## Memo OFOS + busbaan

Verkeerskundig advies op variant 'De Pagter': een opgeblazen fietsopstelstrook op de Meernbrug en Meernbrug, in combinatie met het openstellen van de busbaan in westelijke richting

**Datum:** 8 april 2026

Figuur 1 Voorstel OFOS De Pagter

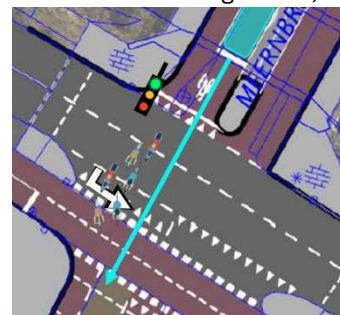
Raadslid De Pagter heeft een schetsvoorstel opgesteld, met daarin een OFOS en diverse flankerende aanpassingen op de Meernbrug. DTV ziet diverse verkeersveiligheidsrisico's bij uitwerking van een OFOS conform dit voorstel dat is bijgevoegd in figuur 1.

- De OFOS biedt, mits deze goed gebruikt kan worden, meer opstelruimte voor fietsers en kan helpen bij het gunstiger opstellen van (linksafslaande) fietsers. Echter is de kans groot, gezien de grote hoeveelheid fietsers in de ochtend, dat de OFOS niet optimaal gebruikt kan worden;

- Door de grote hoeveelheid fietsers, die zowel rechtdoor, linksaf als rechtsaf willen, is de kans reëel dat naar links afslaande fietsers niet op het opstelvak terechtkomen. In hoeverre dat dit het geval is, hangt samen met de verhouding fietsers per richting en de volgorde waarin zij komen aanfietsen;

- Het opstelvak biedt iets meer ruimte voor het opstellen van fietsers, maar niet voor alle fietsers. Er fietsen dus ook (alsnog) fietsers gelijktijdig naast het dan opstartende autoverkeer mee, die naar links willen. Zij moeten zich tussen het gemotoriseerde verkeer mengen. Dit is een lastige en risicovolle manoeuvre, en voor onervaren, jonge kinderen eigenlijk onmogelijk;

- Door de OFOS hebben fietsers geen exclusief groen meer, zij moeten dus altijd mengen met gemotoriseerd verkeer, waar zij nu nog hun eigen licht hebben. Dit zorgt voor menging van verkeersstromen, waarbij weggebruikers met verschillende massa, snelheid en richting vermengen. Vanuit verkeersveiligheidsoogpunt is dit ongewenst.

- Door het opstelvak is er op de brug nog minder ruimte beschikbaar voor wachtend gemotoriseerd verkeer. Dit heeft twee mogelijke gevolgen:
  - Op de tekening is het reeds aangebrachte “witte kruis”, bedoeld om ruimte op de Meernbrug aan de noordzijde vrij te houden, nog niet ingetekend. Deze ruimte kan bij een groot voertuig (bijvoorbeeld vuilniswagen, bestelbus en/of voertuig met aanhanger) niet worden vrijgehouden. Ook in variant De Pagter blijft – zij het in veel kleinere aantallen – verkeer vanuit de Meernbrug linksaf de Zandweg opdraaien. De zichtbaarheid voor vanuit de brug linksafslaand verkeer verslechtert, door de grotere OFOS en gebrek aan opstelruimte voor (groter) gemotoriseerd verkeer buiten het witte kruis, verder;

- Omdat er minder opstelruimte is voor gemotoriseerd verkeer, moeten zij een langere afstand overbruggen om het kruispunt met de Rijksweg te bereiken. De ‘druk’ op gemotoriseerd verkeer vanuit het noorden om het groen licht te halen neemt daarmee toe. (Hard) optrekkend gemotoriseerd verkeer komt daarbij mogelijk vaker in conflict met kruisend fietsverkeer op de Zandweg en met linksafslaand fietsverkeer bij de Meernbrug / Rijksweg.

- De OFOS staat in de huidige verkeersregelinstantie ingetekend. Het verkeerslicht moet verplaatst worden, maar is dan alsnog niet zichtbaar voor fietsers die vooraan de OFOS staan opgesteld (het verkeerslicht hangt vrijwel recht boven hen en/of staat vrijwel recht naast hen). Mogelijk kan een onderlicht de zichtbaarheid verbeteren.

- Met de voorgestelde voorstart kunnen fietsers eerder groen licht krijgen dan gemotoriseerd verkeer, waardoor ook fietsers die niet op de OFOS staan opgesteld, al (deels) voor het gemotoriseerde verkeer uit kunnen fietsen. Hierbij zijn echter diverse kanttekeningen:

- Fietsers hebben bij een voorstart een eigen verkeerslicht nodig. Dan krijgt de fietser een x-aantal seconden groen, waarna het verkeerslicht voor gemotoriseerd verkeer eveneens voor dezelfde richtingen op groen gaat. Het is de vraag of fietsers deze situatie door hun ‘eigen’ verkeerslicht verwachten. Dit levert dus een risicovolle situatie op, wanneer gemotoriseerd verkeer gaat rijden als ook het fietslicht groen is;

- Bij een voorstart voor fietsers, of linksafslaande fietsers is eigenlijk een fietshaak (opstelruimte voor afslaande fietsers, zie witte pijl) nodig. Zo kunnen linksafslaande fietsers aan de overzijde van het kruispunt opstellen en rechtdoorgaand autoverkeer voor laten gaan. Echter is de hoeveelheid fietsers in de ochtendspits dusdanig groot, dat hier onvoldoende ruimte voor is (en dit is ook niet ingetekend in variant De Pagter). Zo kunnen linksafslaande fietsers op de Rijksweg stil komen te staan.

- Gemotoriseerd verkeer en fietsverkeer kunnen geen eigen licht hebben in combinatie met de OFOS. Immers; als fietsers rood krijgen, maar wel vóór het gemotoriseerde verkeer staan opgesteld, kan het gemotoriseerde verkeer bij groen licht niet oprijden.
